ひがおか通信

東岡崎駅交通結節点整備検討会の内容をお伝えします

東岡崎駅交通結節点整備の基本計画案について検討しました。

■ 基本計画 (施設配置) 案の比較

A案とB案の特色比較

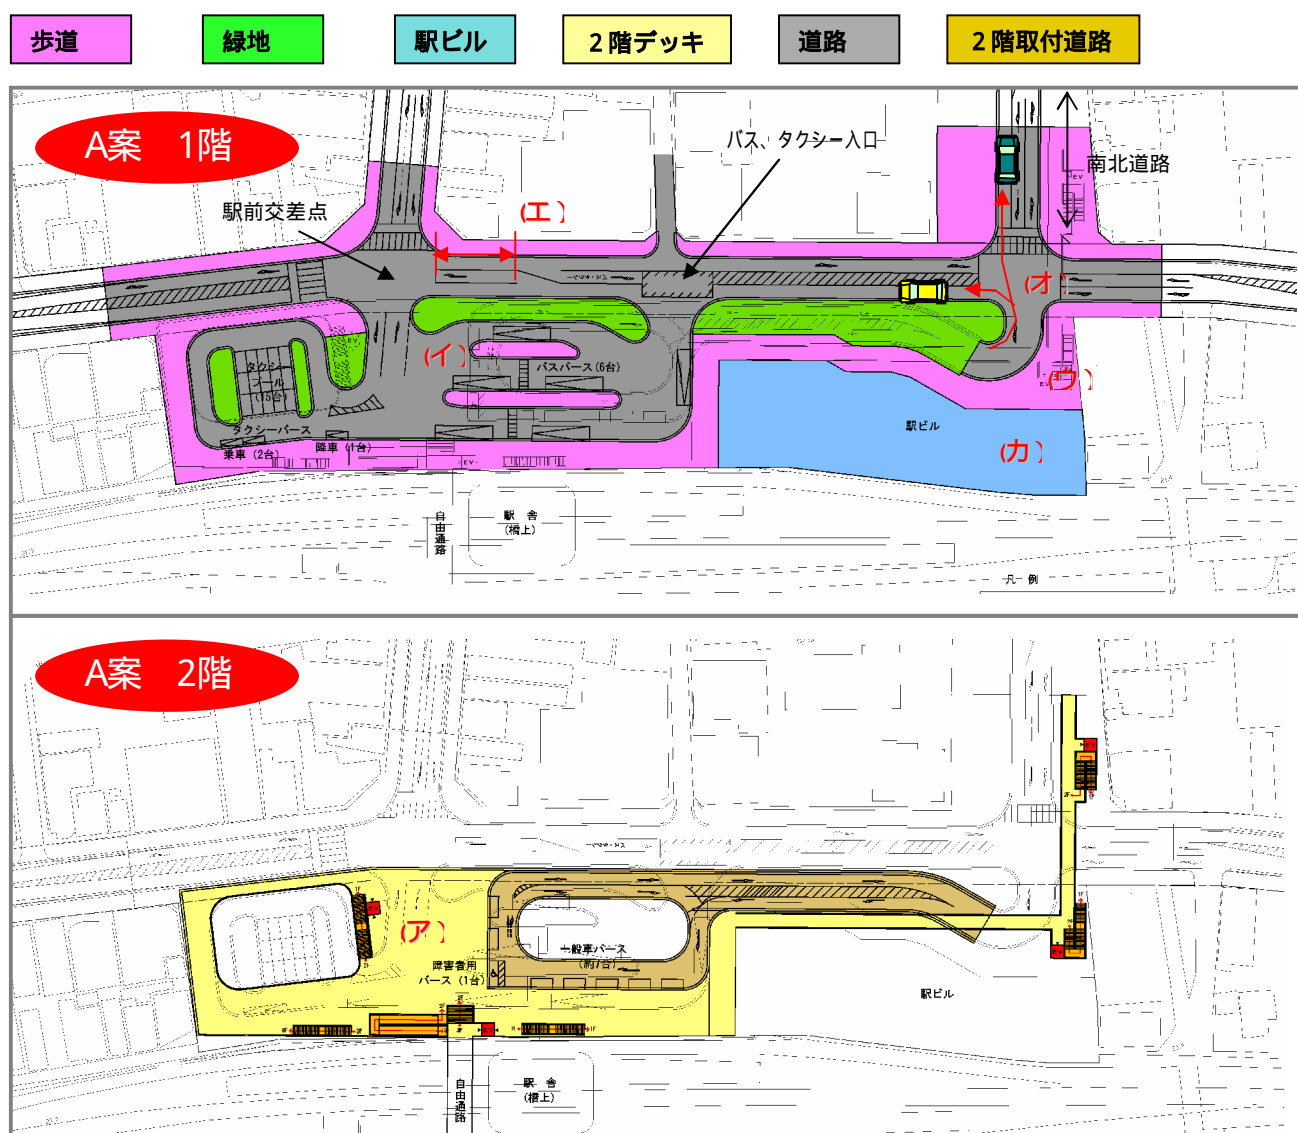
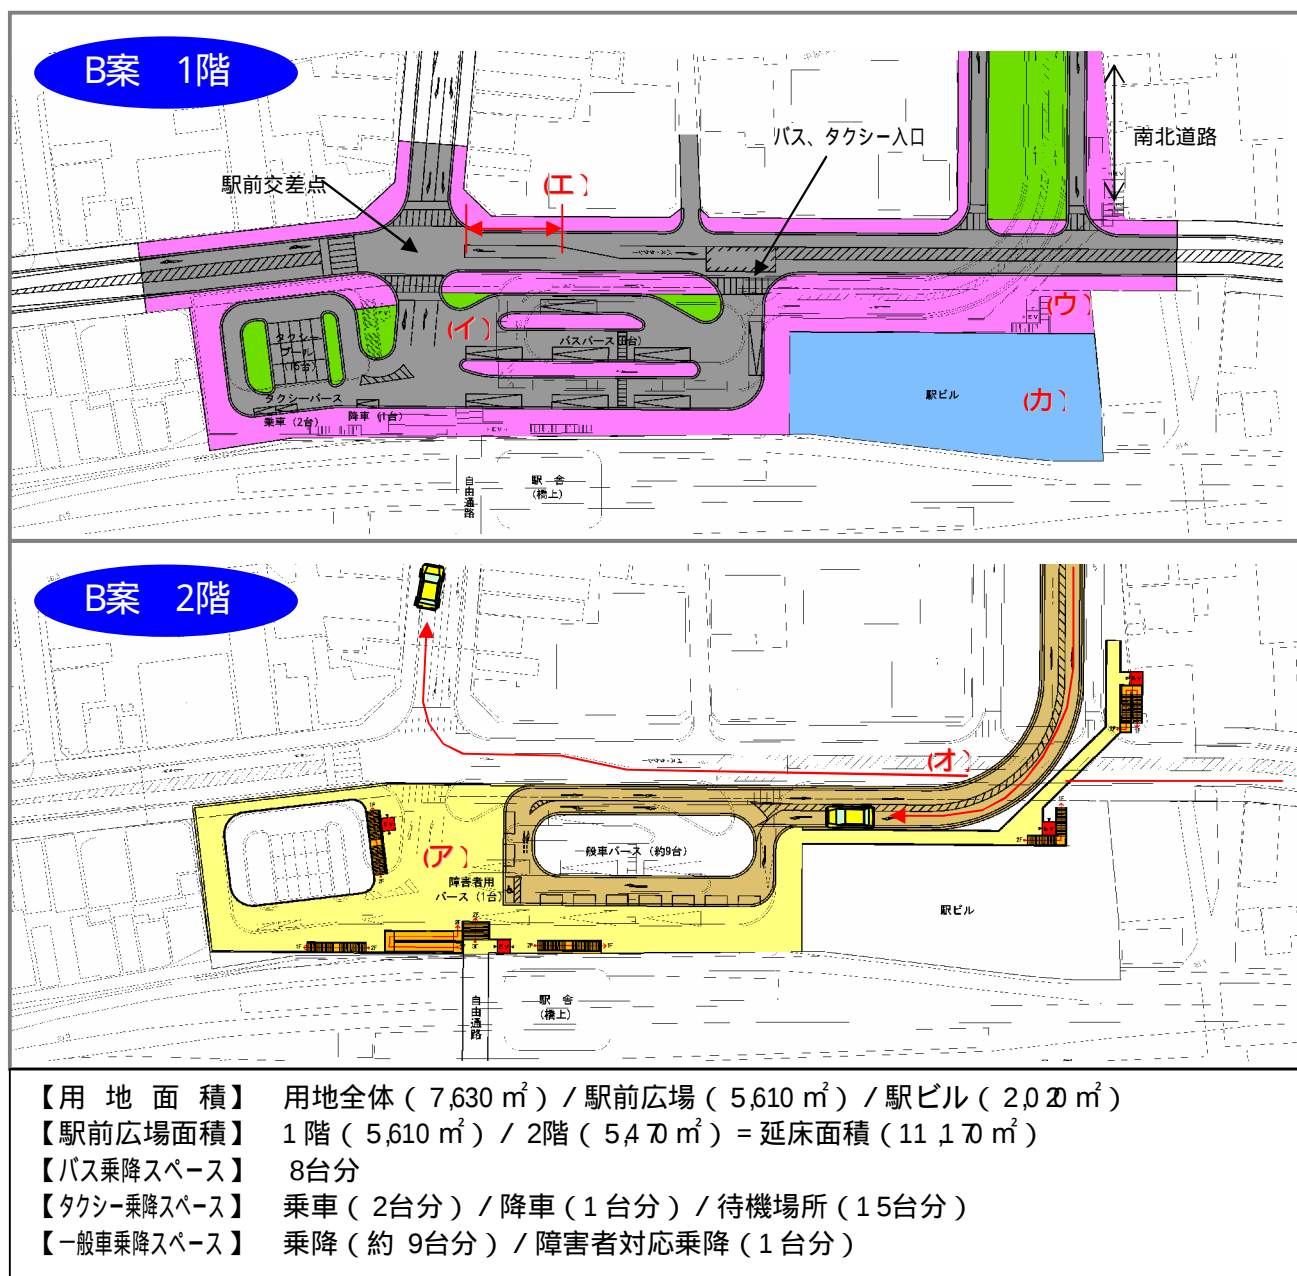
質 B案は河川側の南北道路から一般車を上げる案になっているが、東側から駅前広場を利用する場合、駅前を一度通過して回り込むことになるため、それを避けて駅前道路に駐停車するのではないか。

また、駅前交差点であるが、明代橋側から直進して間違えて入る一般車もあり危険ではないか。

意 一般の利用者が駅前を通り過ぎて、回り込むというのは利用しにくいと思う。あとバスが一部撤退する話もあり、バスやタクシーの乗降場所の台数は、20年先も見据えて本当にそれだけ必要か議論いただきたい。

質 タクシー乗り場やバスレーンは道路法でいう道路なのか。

意 A案の一般車が2階に上がる道路の勾配はきついと思うし、交差点付近でカーブもあり見通しがとれないため、A案はあり得ない。B案についても同様に勾配がきついのではないか。また、バス乗り場の所にある横断歩道はかなり危険である。

回 最初の件は、まだ施設のゾーニングの段階なので次回の検討会では具体的な形をお示ししたい。後の件は、今後誤進入がないような方策を検討したい。

回 今後企業バスやコミュニティバスの需要が増えることを考えると8台分は必要であると考えている。

回 東側からのアクセスについては、公安委員に意見をもらいながら、もう少し時間をかけて検討していきたい。

回 現時点ではまだ決めていない。

回 2階へ上がる道路の勾配は9%程度で

考えている。安全性については十分配慮し考えていきたい。
